## Proposition Fusée pour jante future

( Nouvelle Génération )

Eric S515

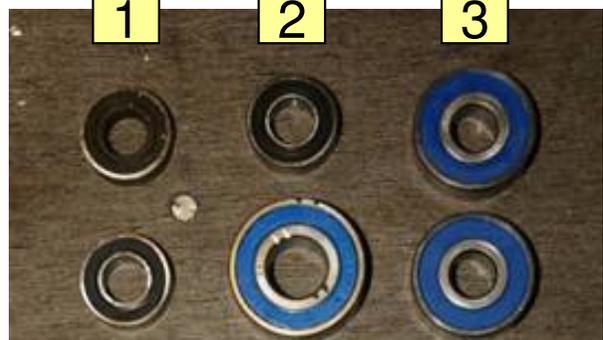
1 – Montage actuel ( 2x Rlt 15/32 )

2 – Roue actuelle modifié ( moyeu + Rlt int  $\text{\O}20/47$  sur fusée  $\text{\O}20$  )

3 – Montage roues alu (Fusée  $\text{\O}15$  + 2x Rlt  $\text{\O}15/42$  )

4 – Proposition Eric

Une fusée unique pour roue future et actuelle modifiée

→ Roue aluminium, fusée  $\text{\O}20$  et 2 Rlt 20/47, fiabilité maximum

→ Roue actuelle modifiée, fusée  $\text{\O}20$  épaulée, 1 Rlt 20/47 + 1 Rlt 15/32

→ Portée entre roulements plus importante, meilleure tenue mécanique

→ Interchangeabilité ancien et nouveau modèle
